Modification de la chemise de cylindre pour OM 501/502

Constructeur du moteur : Mercedes-Benz			
Séries de moteur	OM 501 LA	OM 541.920 - 541.927 4V Euro 2	(6-cylindres)
	OM 502 LA	OM 542.920 - 542.926 4V Euro 2	(8-cylindres)

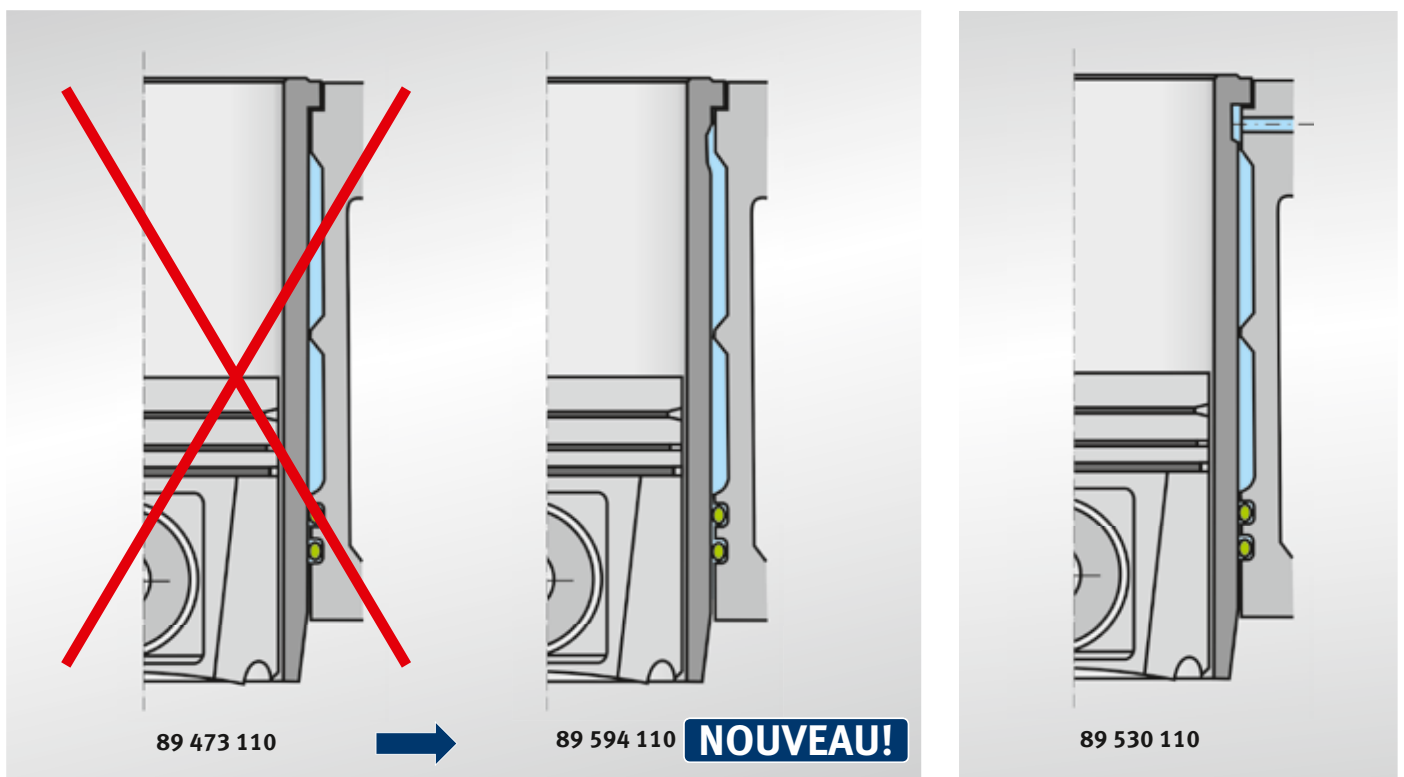
Le constructeur du moteur a apporté des modifications au niveau du type de la chemise de cylindre.

Dans le cadre d'une adaptation des produits, la chemise 89 473 110, utilisée jusqu'à maintenant pour les moteurs Euro 2 sans canal de refroidissement, est remplacée par la chemise portant le numéro KS 89 594 110. Les chemises livrées jusqu'à maintenant peuvent encore être utilisées jusqu'à épuisement des stocks.
